## 審査会合で明らかになった新たな問題点【高浜原発の乾式貯蔵】 施設の地盤が「変位を生ずる地盤」でないことは確認されていない

高浜原発の使用済燃料敷地内乾式貯蔵施設は、設置許可基準規則 3 条 3 項で求められる地盤の評価を行っていない。11 月 28 日の審査会合で、杉山委員と規制庁から指摘された。

図1 使用済燃料乾式貯蔵容器の構造  
緩衝体があれば安全か？（関電資料より）

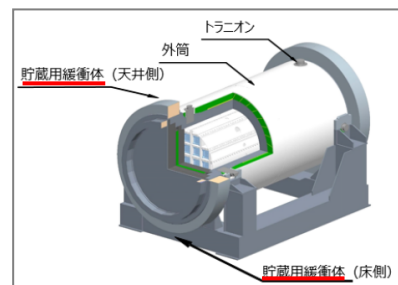
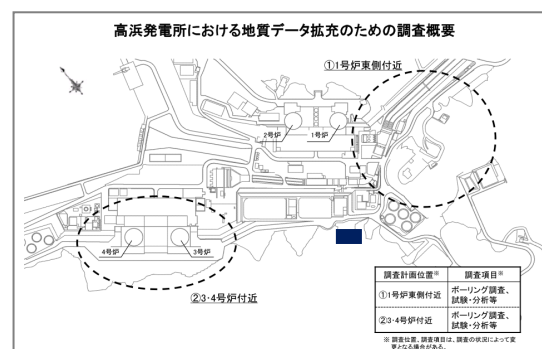
関電は、「兼用キャスクを基礎等に固定せず、かつ、緩衝体の装着等により兼用キャスク蓋部が金属部へ衝突しない方法」により設置しているので、3 条 3 項の「ただし書き」が適用できるとして、地盤の評価を行っていない。

だが、ただし書きは「地盤に変位が生じてもその安全機能が損なわれない方法」であることを条件としている。関電が引き合いに出している基準の解釈別記 4 で、「安全機能が損なわれない」と記しているのも、「変位が生じても」損なわれないことを要求しているのであり、地盤の変位の調査を実施しなくて良いという解釈はできない。さらに、兼用キャスクの審査ガイドでは、変位や不等沈下などでキャスクが転倒し格納設備などと衝突したり、周辺施設が損壊、落下したときなどでも安全性が維持されることを求めている。しかし関電は、キャスクは水平な岩盤ないしコンクリート（MMR）に設置されるので地震でキャスクが転倒することはないなどと、「変位が生じない」ことを前提とした説明しか行っていない。

12 月 19 日の審査会合で関電は、地盤の調査は行わず、地盤の変位を前提として、キャスクの安全性を評価し直すと回答した。緩衝体の再設計を行い、2 月末頃の審査会合で評価結果を説明すると述べた。杉山委員は、地盤の変位の状況は不確かなため、どこまで確認すれば合格なのかの答えはまだ持っていない旨を返答した。審査は今後も続いていく。

2013年3月8日関電発表資料に乾式貯蔵施設位置（■）を加筆

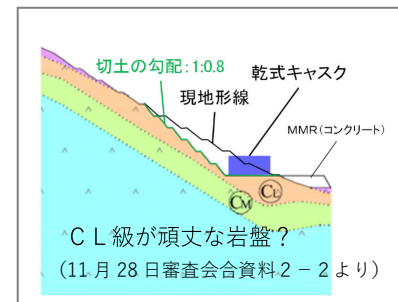
規制庁は、既許可のデータも使って地盤の評価ができるのではないかと助言した。だが、既許可の調査でも、乾式貯蔵施設の設置場所の断層・破砕帯調査は行われていない。

3月から追加調査が行われているが、予定場所の周辺は計画に含まれていない（前頁の右下図）。その後に出された高浜1～4設置変更許可申請の資料でも、設置予定場所周辺は評価対象となっていない（2015年4月2日審査会合資料など）。

第1.6.2図 反射法地震探査位置図  
設置変更許可申請 添付6より。乾式貯蔵施設位置 (■) を加筆

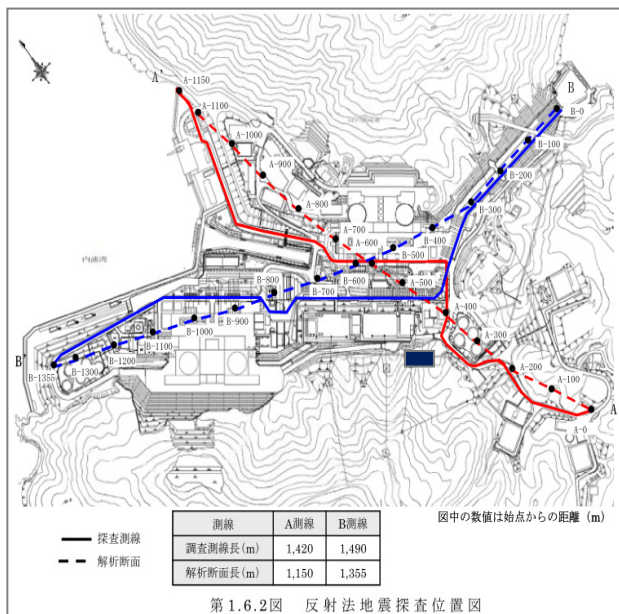
また、既許可の申請書類に記載されている二次元反射法による探査位置図でも、設置予定場所は解析対象となっていない。

そもそも関電の二次元反射法探査は、左図のようにA測線とB測線の2測線のみでの調査となっている。通常は4本の測線で井桁状に取り囲み地調査する。関電の方式では、敷地内の断層や破碎帯の位置を十分に確認することはできない。

11月15日審査会合資料1より

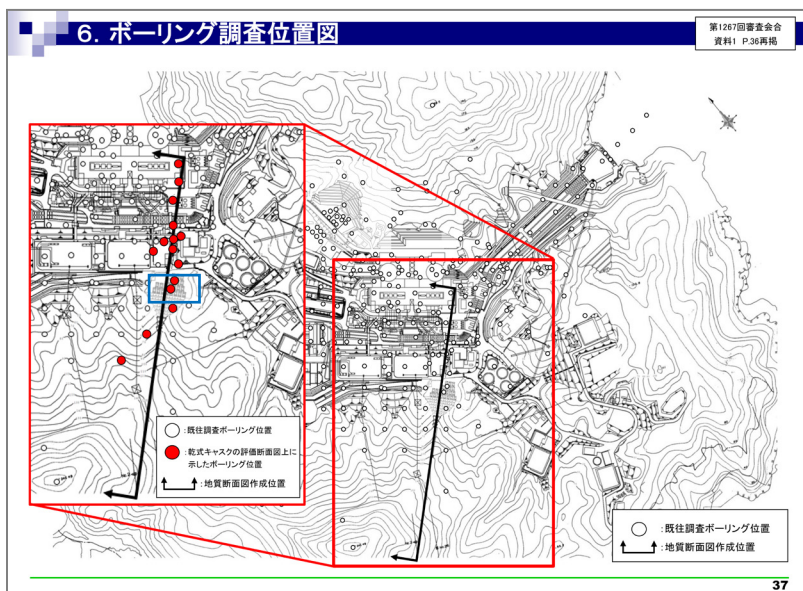
関電は、乾式貯蔵施設の申請で追加のボーリング調査の位置などを公表している（右図）。青色で囲った部分が設置予定場所で、ボーリングを実施しているように見える。

しかし、このボーリングは、関電資料の前後の記述では、斜面のすべり安定性評価のために岩質や地下水位を調べる調査であり、断層の評価は行っていない。

「変位が生ずるおそれがない」ことを確認するため、設置場所と近傍の断層・破碎帯調査を詳細に行う必要がある。三次元反射法地震探査を実施し、ボーリング、トレンチ調査等を実施すべきだ。
